### REALISATION D'UN PARC PHOTOVOLTAÏQUE AUX LIEUX-DITS « LA GENNETIERE » ET « LES TRIBALEAUX » A GIEVRES

**Avis de la mission régionale  
d'autorité environnementale  
Centre-Val de Loire  
sur la création d'un parc photovoltaïque au sol sur la  
commune de Gièvres (41)  
Permis de construire**

#### Réponse du pétitionnaire à l'avis de la MRAe :

Plan de masse (Source : Résumé non technique, page 26)

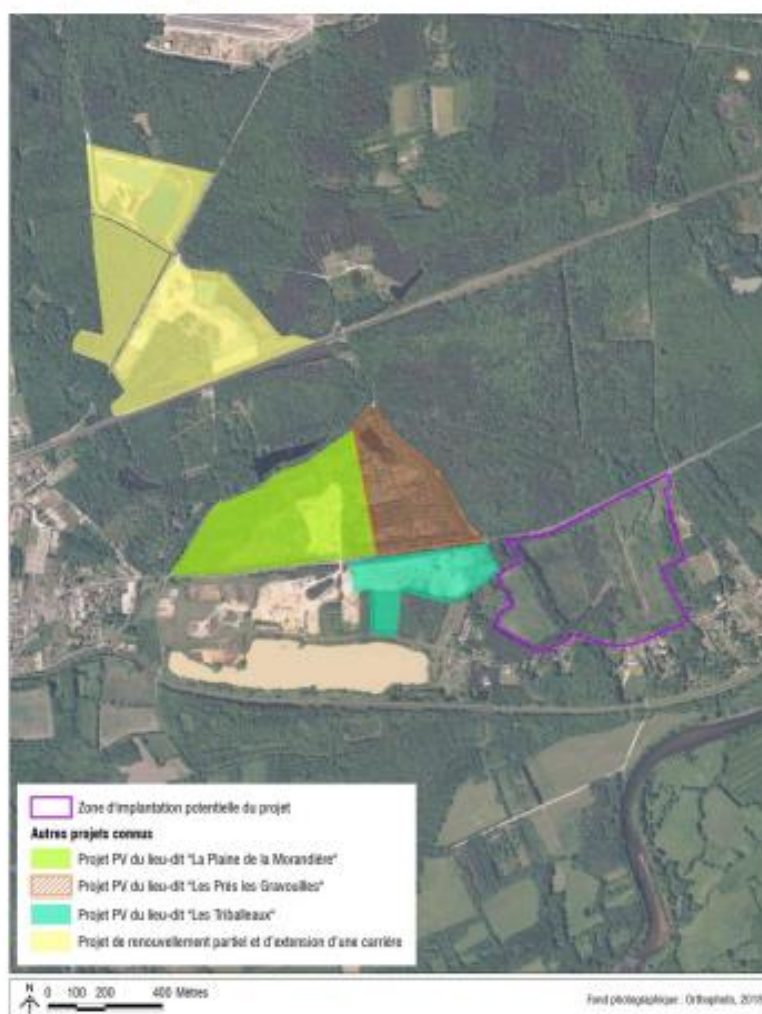
Le dossier présente trois variantes non pas d'implantation mais de dimensionnement du site, à l'intérieur de la même zone d'implantation, fondées entre autres sur l'analyse des mesures éviter-réduire-compenser liées à la présence de zones humides et à la présence de surfaces arborées reconnues comme étant l'habitat de reproduction d'amphibiens et d'oiseaux. La localisation du projet n'apparaît donc pas issue d'une analyse comparée entre plusieurs sites d'implantation distincts. L'autorité environnementale rappelle que l'étude d'impact doit justifier l'implantation au regard de l'absence d'alternatives d'implantation telles que prévues à l'article R.122-5 II 7° du code de l'environnement.

L'autorité environnementale recommande de compléter la démarche itérative du choix du site en produisant l'analyse de sites alternatifs à une échelle élargie afin de justifier le choix d'implantation du projet au regard de leurs sensibilités environnementales.

Figure 5 : Carte des sites ICPE et BASOL sur le territoire de la communauté de communes

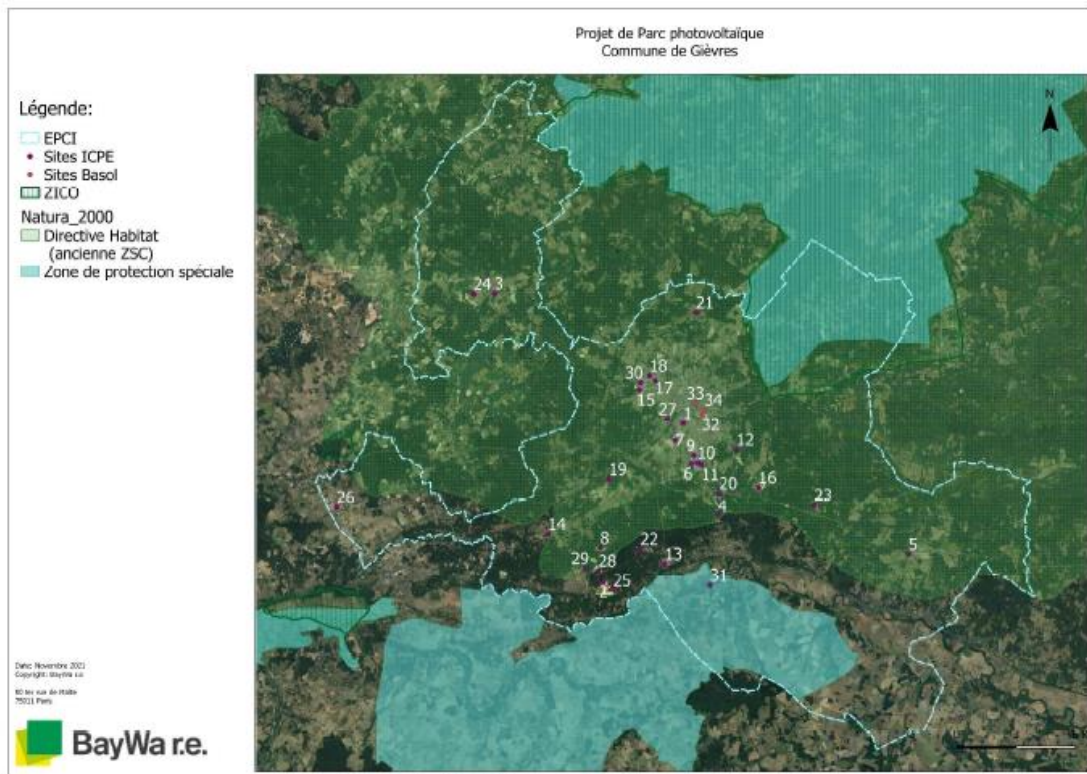
L'autorité environnementale recommande de compléter la démarche itérative du choix du site en produisant l'analyse de sites alternatifs à une échelle élargie afin de justifier le choix d'implantation du projet au regard de leurs sensibilités environnementales."

Par conséquent, comme cet exposé tend à le montrer, c'est au terme d'une analyse pointue que le site d'implantation de Gièvres a été retenu. En effet, si quelques friches industrielles existent sur le territoire de la communauté de communes, aucune n'est susceptible de recevoir un parc photovoltaïque au sol d'une taille conséquente car ces sites sont tour à tour concernés par un zonage Natura 2000, mobilisés par d'autres activités ou ayant une superficie trop faible.

## ITINERAIRE inscrit au PDIPR (41)

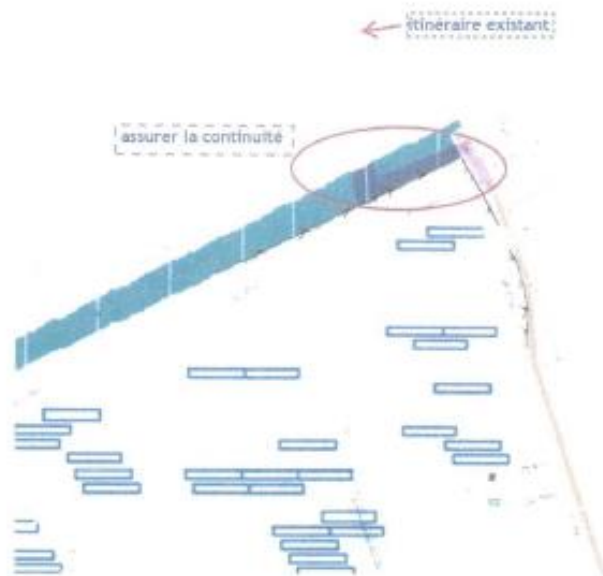
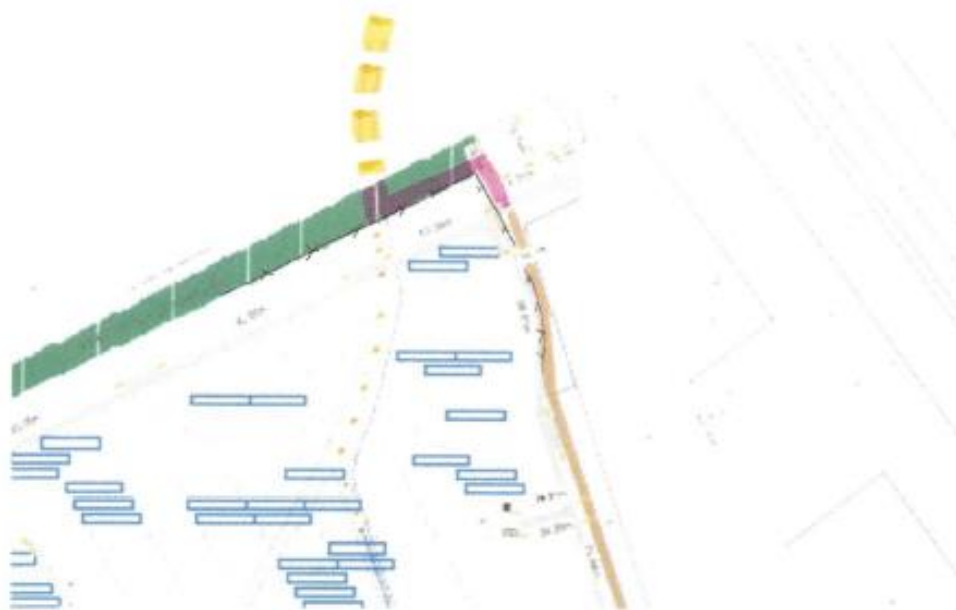
Dans l'emprise du projet tel qu'il figure au plan de masse annexé page 4 du PC2a, l'itinéraire de randonnée pédestre traverse la partie Est du périmètre.

Il s'agit de l'ancien GR 413 (dont le tracé a été modifié).

Ce sentier est inscrit au PDIPR (plan départemental des itinéraires de promenade et de randonnée) du Loir et Cher, voir document joint.

Rétablir la continuité
